I - PRESENTATION DU PROJET

I.1 LE PROJET

II. OBJET DE L'ENQUÊTE PUBLIQUE

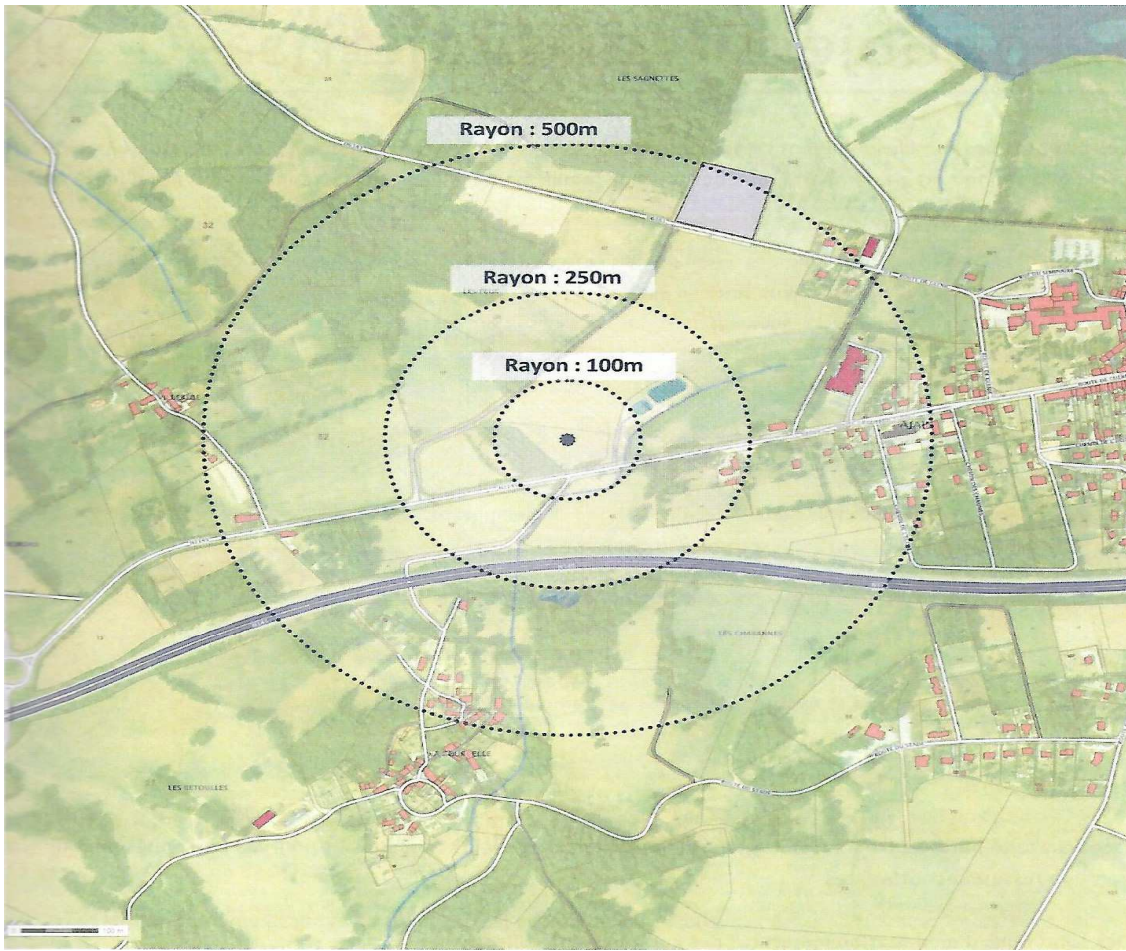
Cependant la planche (page 13/62 de l'annexe A) situe la première maison d'habitation à 250 mètres du site, alors qu'en réalité elle est à un peu moins de deux cents mètres de l'implantation prévisionnelle du bâtiment, et à 150 mètres de l'entrée de la parcelle.

La zone d'implantation du projet se situe sur la parcelle N° ZL-189
Plan d'implantation, (*pages 16/62 de l'annexe A*)

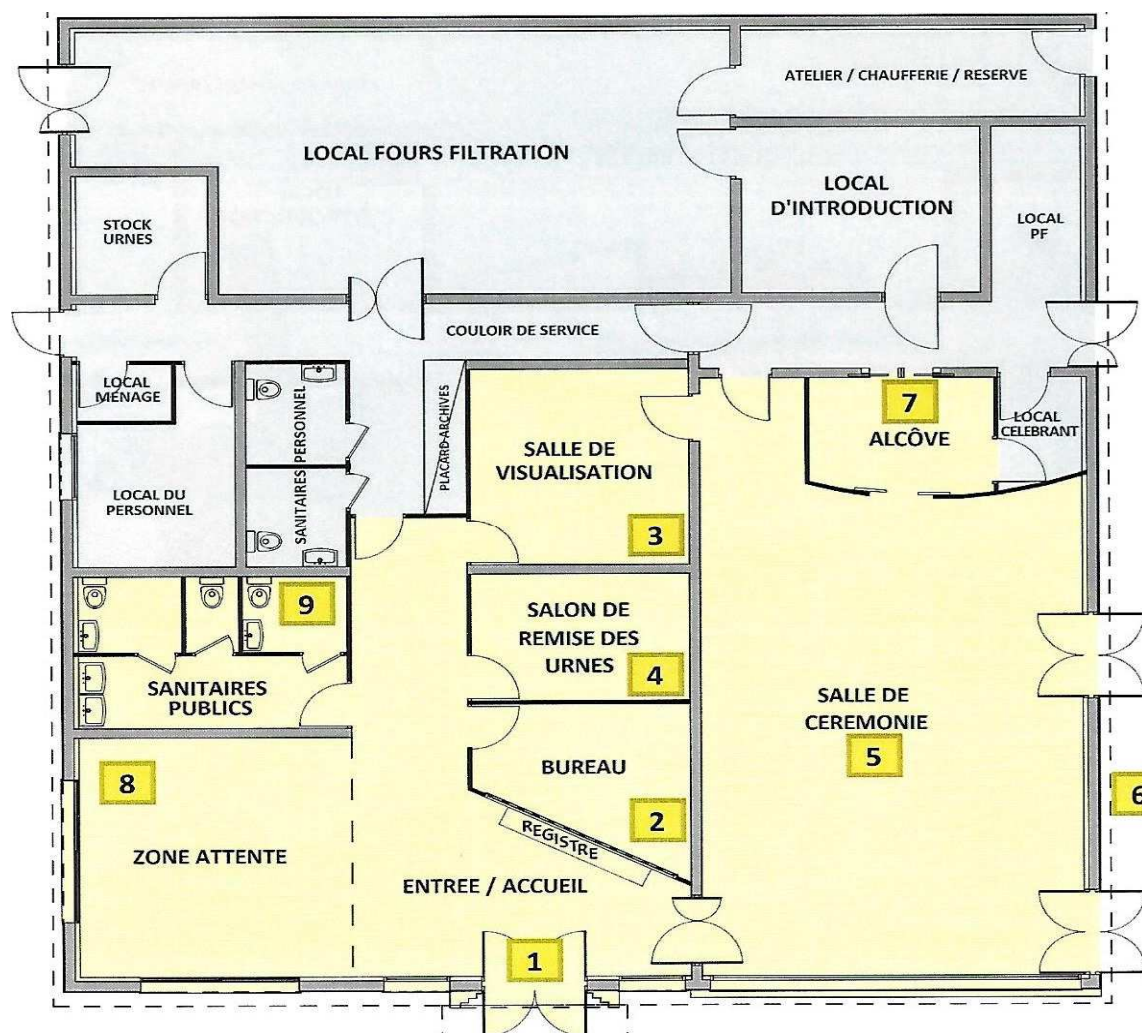
On ne peut que regretter le fait de privilégier un puits de dispersion à un espace de dispersion, appelé communément « jardin du souvenir ».

Question du commissaire enquêteur	Réponse du maître d'ouvrage
<p>3 - Pourquoi privilégier un puits de dispersion à un espace de dispersion, encore appelé « jardin du souvenir » ?</p> <p>Du fait que, en principe, les cendres des défunts ne devraient pas être mélangées, (source association des crématistes).</p>	<p><i>La loi de 2008 définit ce qu'est un site cinéraire : un lieu de dispersion des cendres spécialement aménagé avec cavurnes et/ou colombarium. La dénomination « jardin du souvenir » n'a aucune connotation légale, c'est une appellation d'usage.</i></p> <p><i>Le site cinéraire n'est pas une obligation, il n'en est pas prévu à Ajain. Cependant un espace de dispersion est fort utile pour les familles et dans ce cas ce sont des puits qui sont aménagés car les espaces ou le vent pourrait lui-même disperser les cendres dans des limites inconnues est de fait inconcevable. Rien ne dit par ailleurs que les cendres ne peuvent se trouver dans un même lieu, et en outre, le « mélange » est identique entre un espace et un puits.</i></p> <p><i>La seule obligation légale en la matière est une identification physique des personnes dont les cendres ont été dispersées, ce qui sera mis en œuvre sur le site.</i></p> <p><i>Le puits sera doté d'un aménagement pour les familles : banc, mémorial aux fleurs, végétation,...</i></p>

Différents plans (*pages 17,18, 19, 20/62 de l'annexe A*) permettent d'identifier aisément les différents espaces du bâtiment,

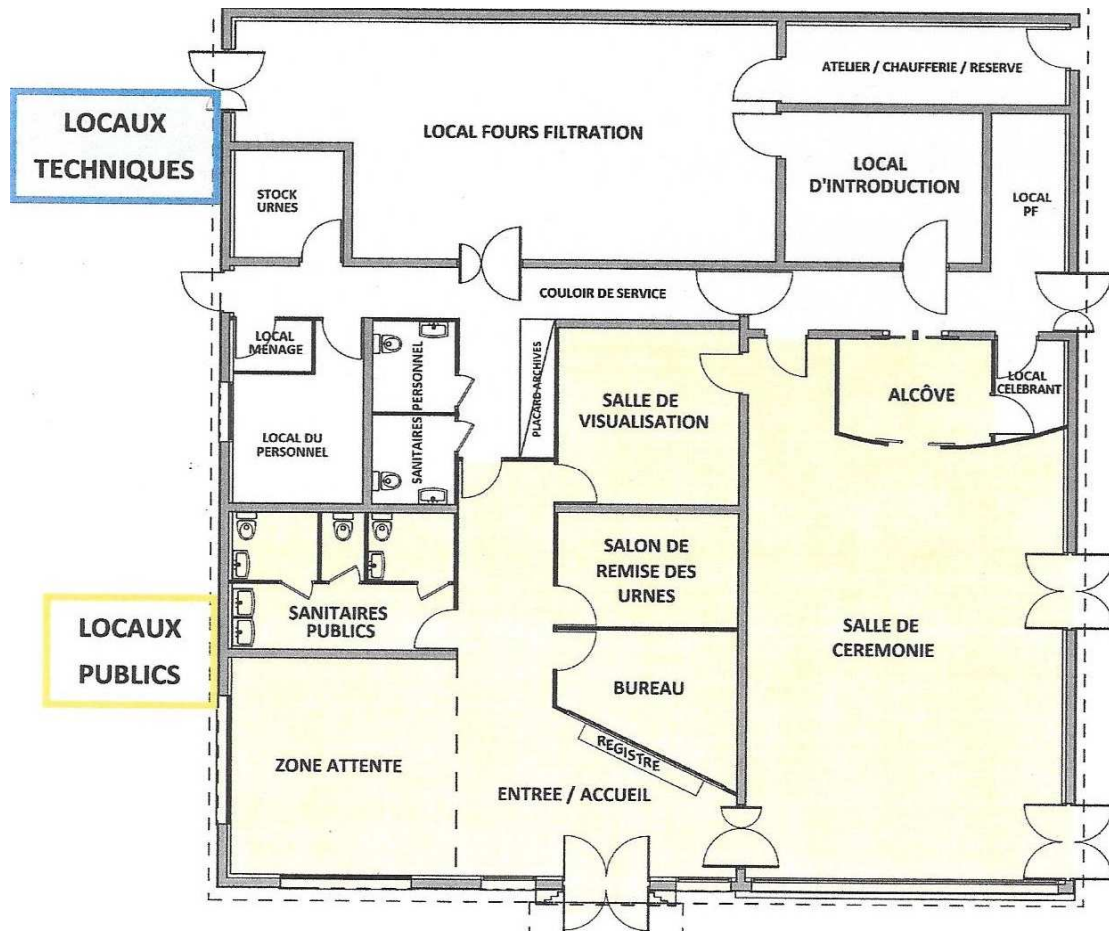
On peut regretter le choix d'une architecture moderne aux lignes épurées plutôt qu'une conception plus conventionnelle qui s'intégrerait plus facilement dans le paysage local. Il est également question de matériaux de construction naturels, mais ceux ci n'apparaissent nulle part dans la conception de l'édifice ni dans le dossier, (bois – pierre – tuiles, etc..).

<i>Question du commissaire enquêteur</i>	<i>Réponse du maître d'ouvrage</i>
2 - Pourquoi le choix d'une architecture moderne aux lignes épurées plutôt qu'une conception plus conventionnelle qui s'intégrerait plus facilement dans le paysage local ? Il est également question de matériaux de construction naturels, mais ceux-ci n'apparaissent nulle part dans la conception de l'édifice ni dans le dossier, (bois – pierre – tuiles, etc..) ?	<i>Le choix de l'architecture dépend des inspirations de l'architecte qui par principe essaie de s'inscrire dans le contexte local, mais avant tout de créer un lieu à la fois non confessionnel et donc « épuré » afin de respecter une parfaite neutralité, sans ressembler à un bâtiment existant afin de garder une identité propre au crématorium. Ceci étant, la description des matériaux se fait dans le dossier du permis de construire et les choix se finalisent à cette occasion. Nous serons attentifs à la remarque.</i>
